Тридцать первое совещание

**Соглашение 1958 года: рассмотрение проектов
поправок к действующим правилам,
представленных GRSG**

Предложение по дополнению 1 к поправкам серии 03 к Правилам № 46 (устройства непрямого обзора)

**Представлено Рабочей группой по общим предписаниям,
касающимся безопасности***

Рис. 1

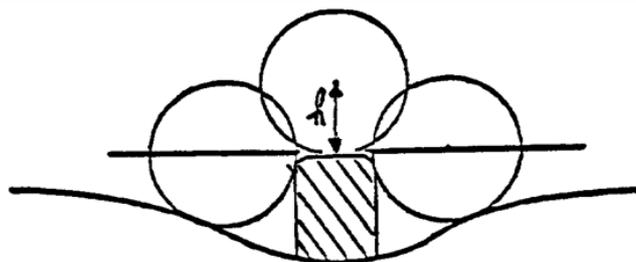
Включить новые пункты 6.1.1.4–6.1.1.4.2 следующего содержания (в том числе новый рис. 1):

- "6.1.1.4 Предписания, содержащиеся в пунктах 6.1.1.2 и 6.1.1.3, не применяются к частям внешней поверхности, выступающим менее чем на 5 мм, однако с внешних углов таких частей должна быть снята фаска, за исключением тех случаев, когда такие части выступают менее чем на 1,5 мм. Для определения величины выступа используется нижеследующий метод.

- 6.1.1.4.1 Величина выступа элемента, установленного на выпуклой поверхности, может определяться либо непосредственно, либо со ссылкой на чертеж надлежащей секции этого элемента в установленном положении.

- 6.1.1.4.2 Если величина выступа элемента, установленного на поверхности, не являющейся выпуклой, не может быть определена посредством простого измерения, то она определяется на основе максимального изменения расстояния до центра сферы диаметром 100 мм от номинальной линии обшивки, когда эта сфера перемещается, находясь в постоянном соприкосновении с этим элементом. На рис. 1 показан пример использования этой процедуры.
